Aménagement d'un parc éolien

Département de l'Aude
Commune de Saint-Ferriol

REPONSES AUX OBSERVATIONS

N/réf UT34/H1/RC/CB/2013/310

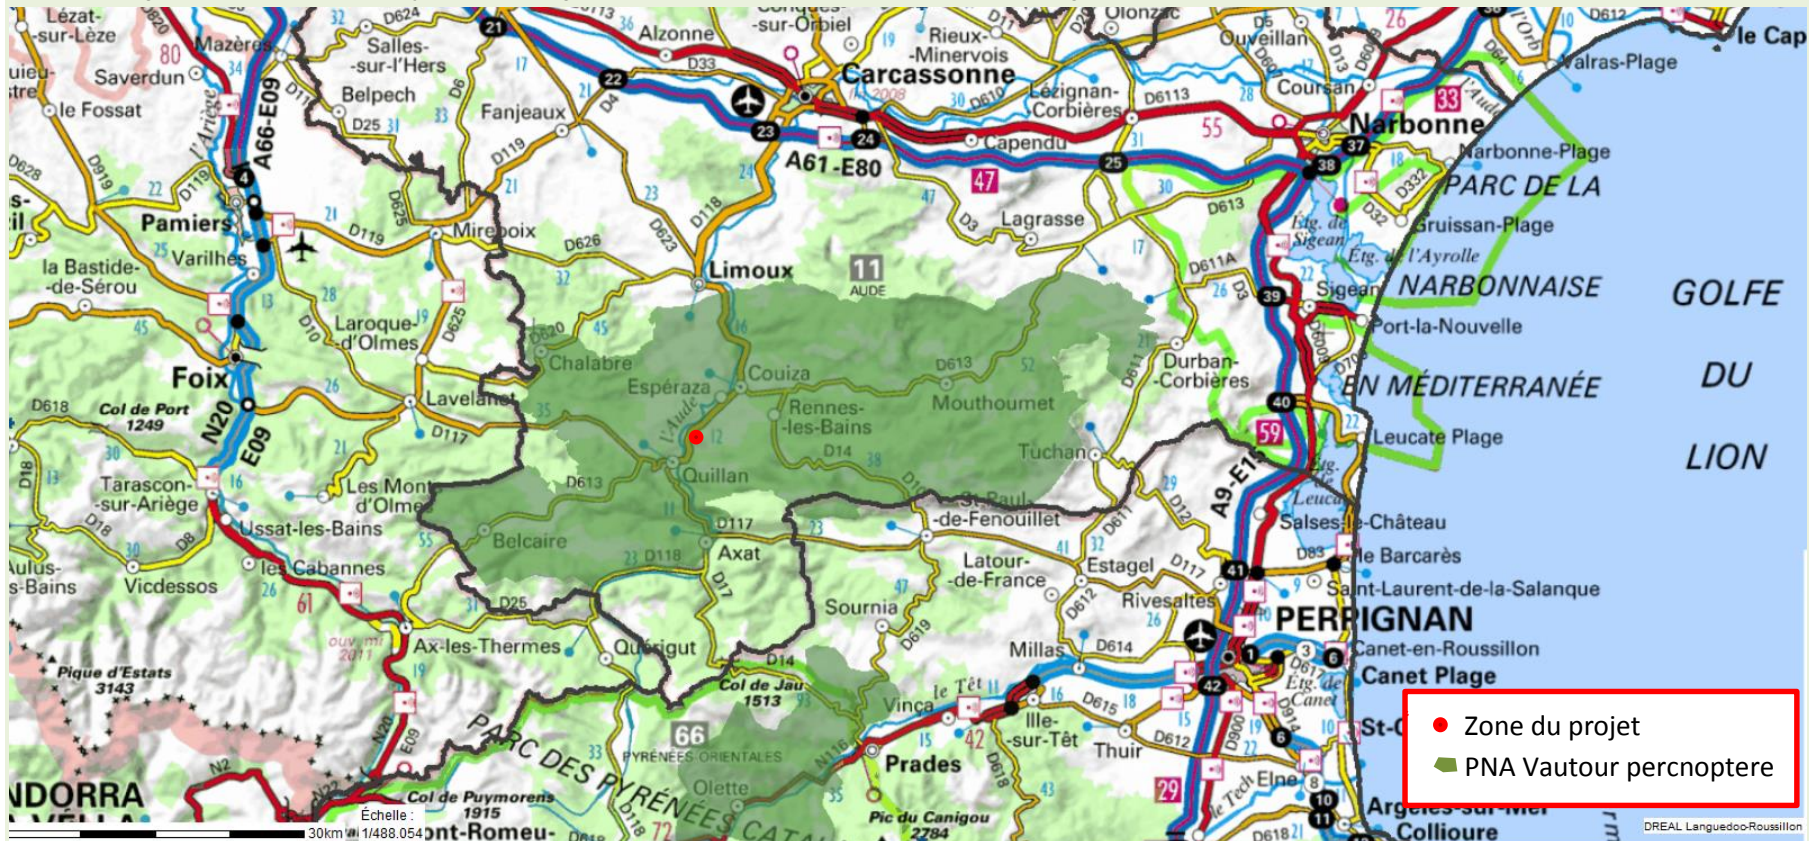
(16) Les méthodes d'étude doivent être revues concernant le vautour percnoptère. Par défaut les domaines vitaux du PNA doivent être utilisés.

La cartographie de la zone du projet (cercle rouge) vis-à-vis de PNA Vautour percnoptère (zonage représenté en vert sur la carte ci-dessous).

Concernant l'analyse, à la page 371 de l'étude d'impact se trouve un tableau qui a été mis à jour afin de répondre aux observations. Cette nouvelle version du tableau est disponible en Annexe 4 du présent document.

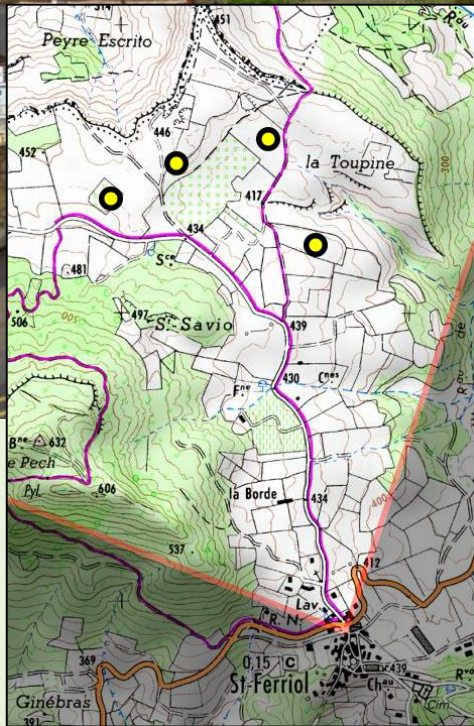
(24) Le positionnement de poste de raccordement n'est pas optimisé d'un point de vue paysager. Il aurait pu être épaulé par une lisière boisée en étant déplacé de quelques dizaines de mètres au nord.

Les remarques ont été prises en compte, l'intégration originale (2) sera optimisée par l'apport d'une haie autour du poste de livraison avec l'utilisation d'essence d'arbuste locale. (3)

Ci-dessous un photomontage (3) permettant de constater l'intégration du poste de livraison d'un point de vue paysager.

Photomontage depuis le centre bourg du village de Saint-Ferriol

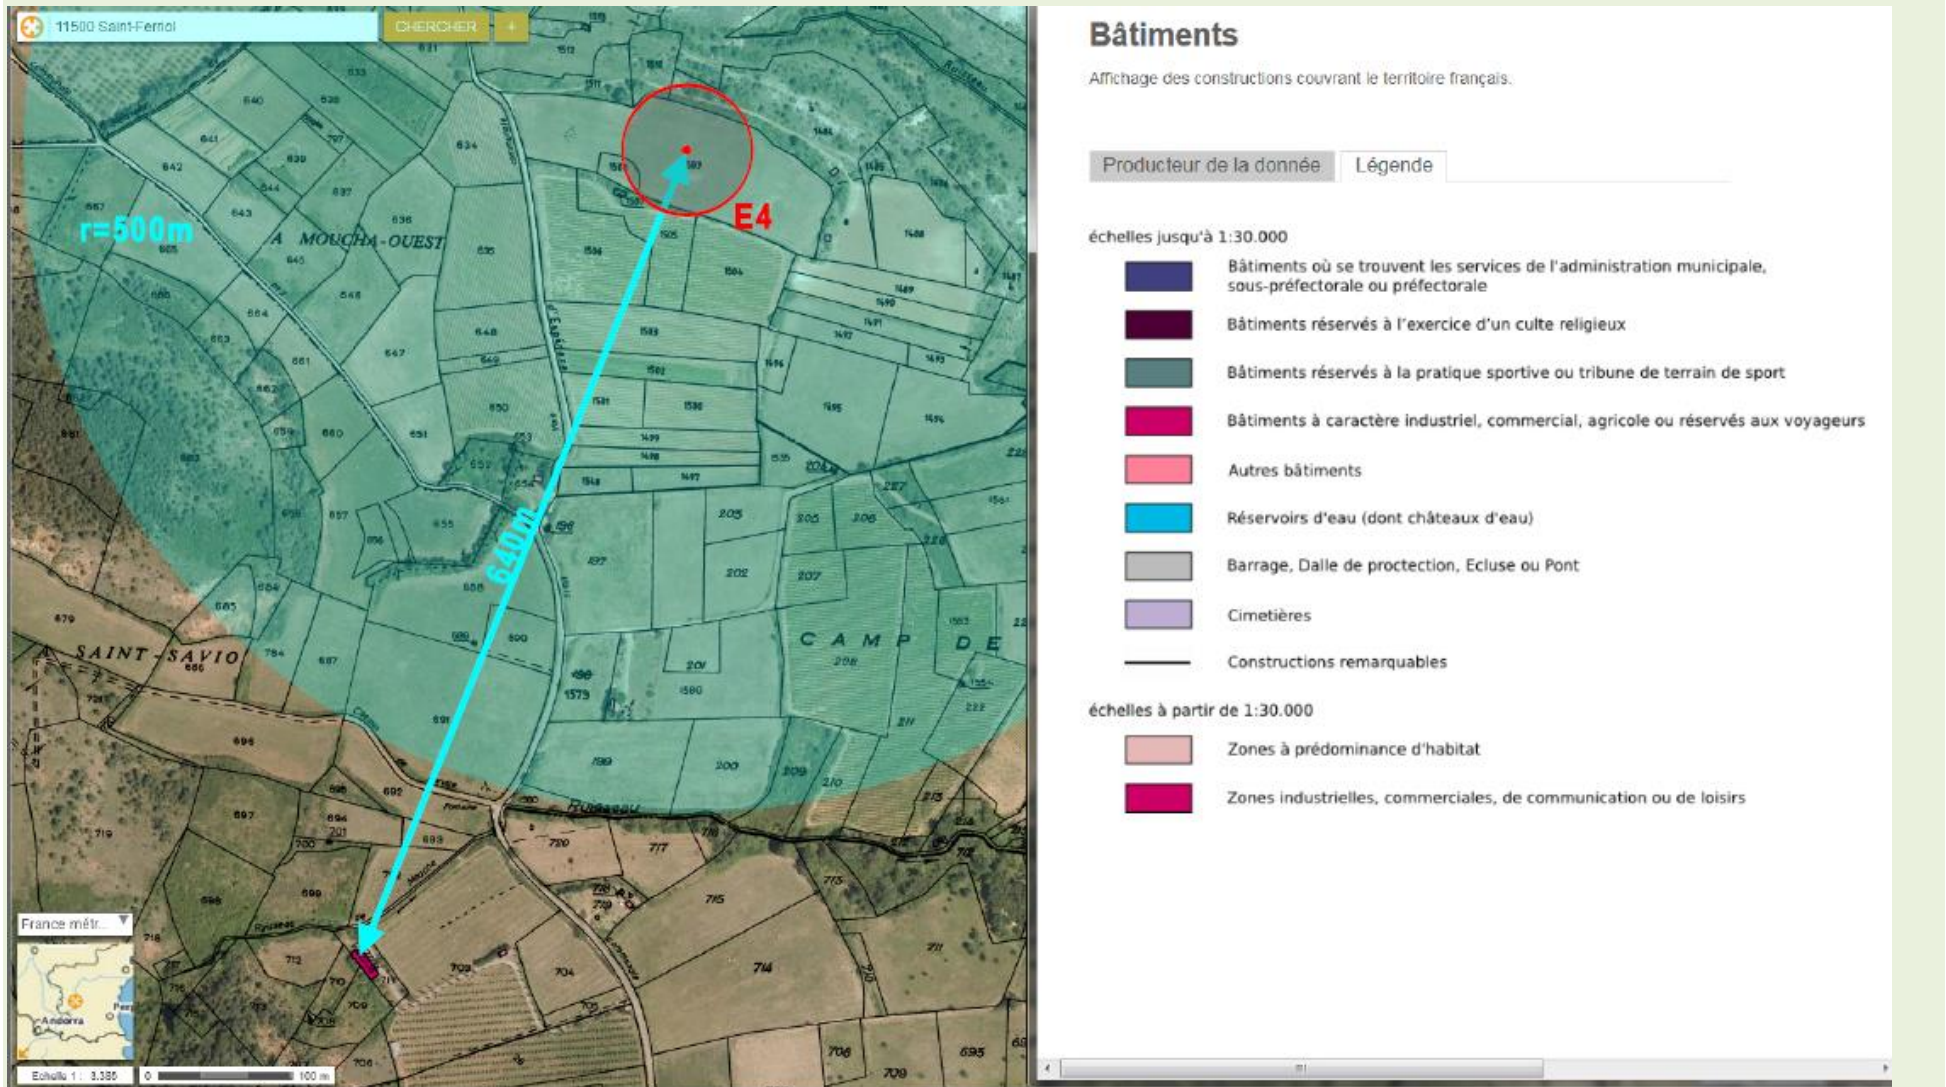
(25) Un photomontage doit être proposé depuis le village de Saint Ferriol.

Vue depuis de centre du village de Saint Ferriol

Vue depuis de centre du village de Saint-Ferriol – avec maillage relief
